計画変更確認申請書（建築物）

【確認済証番号】 第2024SBC-確00107Y号
【確認済証交付年月日】 令和6年4月24日
【確認済証交付者】 株式会社 湘南建築センター 代表取締役 玉村 公夫

(仮称)高津区千年新築工事2号棟

縮尺	工事名	図面No
1/100	(仮称)高津区千年 新築工事 2号棟	意-4
作図日	図面名	
2024/01/30	立面图

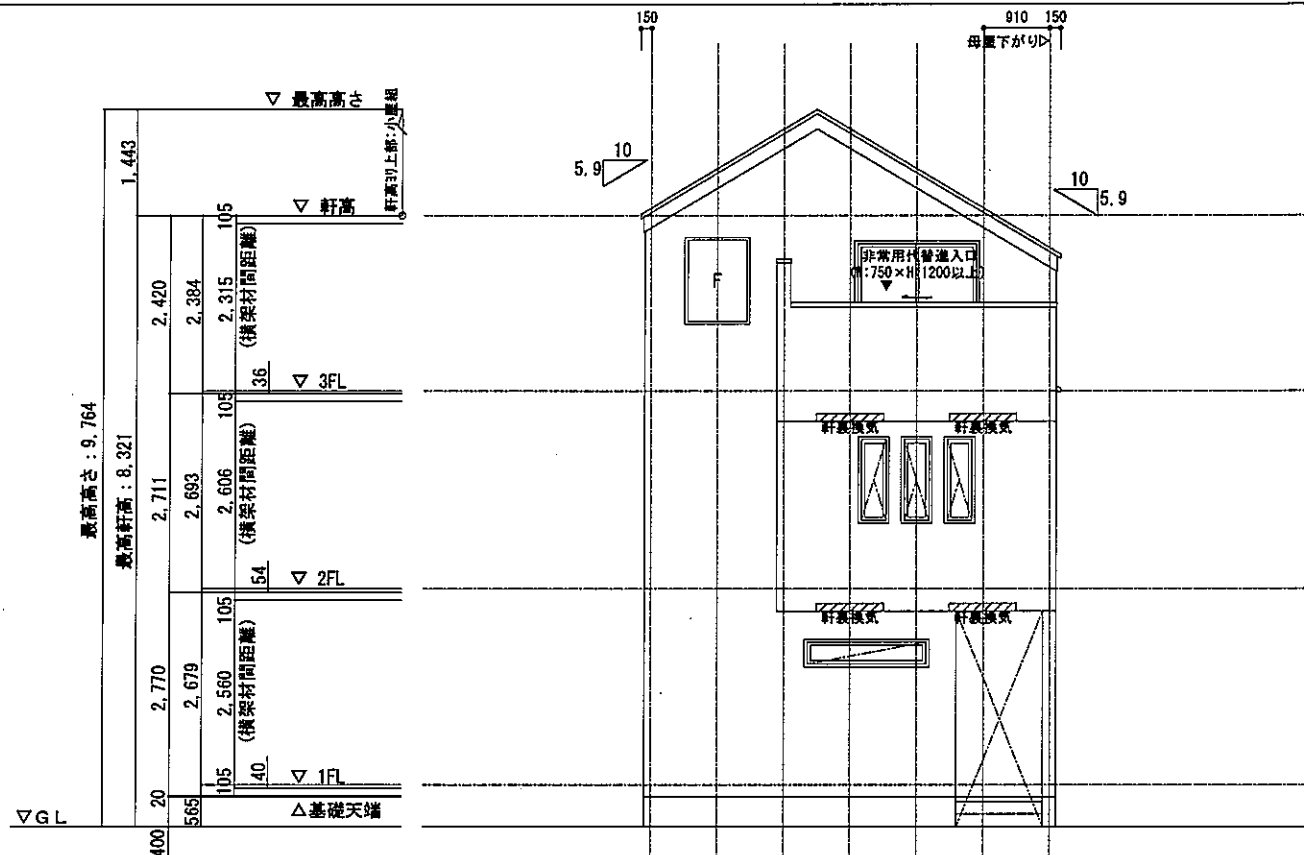
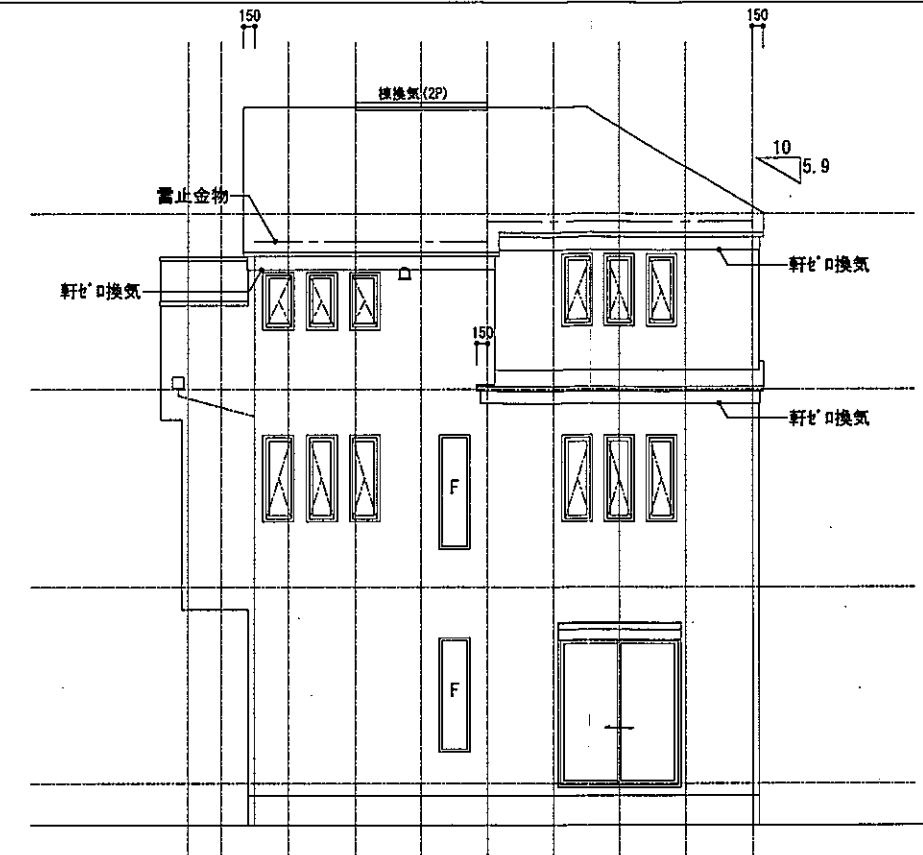
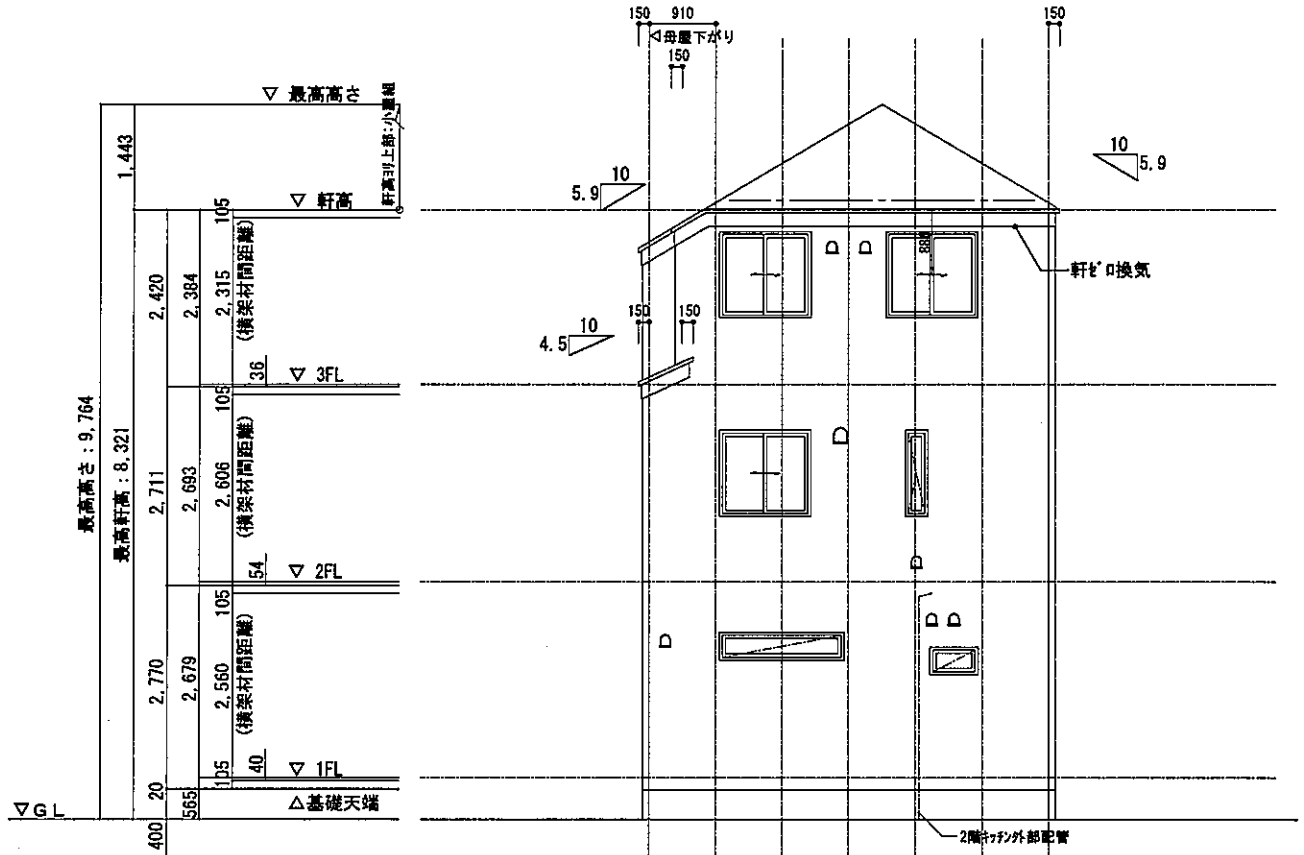
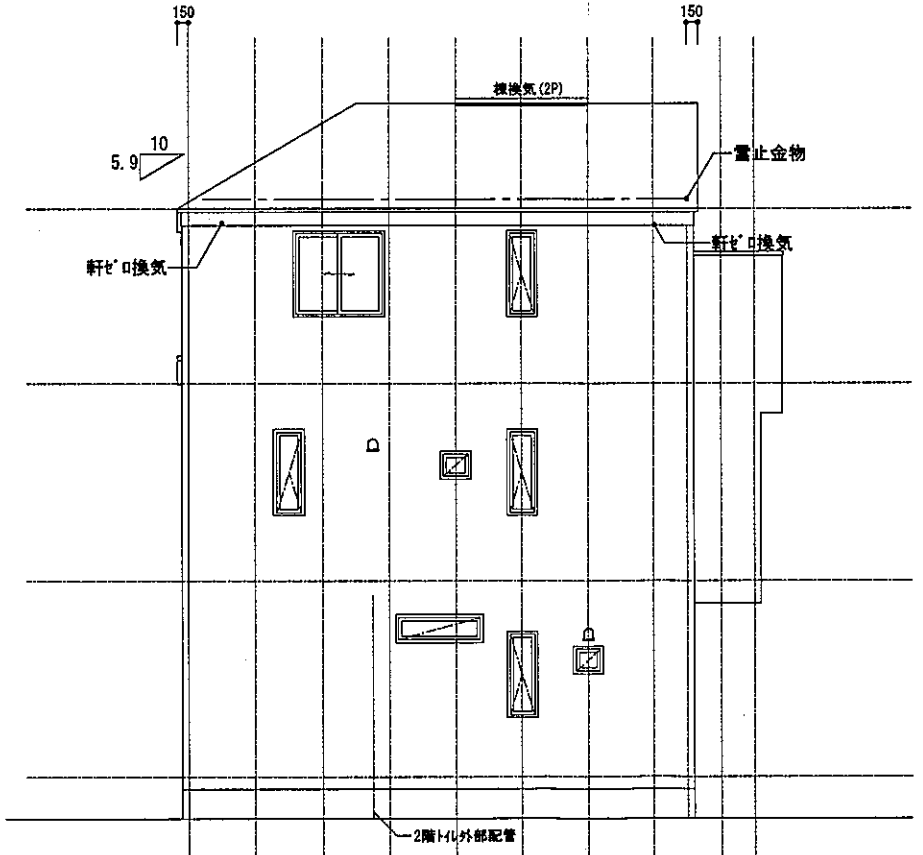
1階階高変更 2,661→2,679
2階階高変更 2,711→2,693
開口位置変更、天井高さ変更
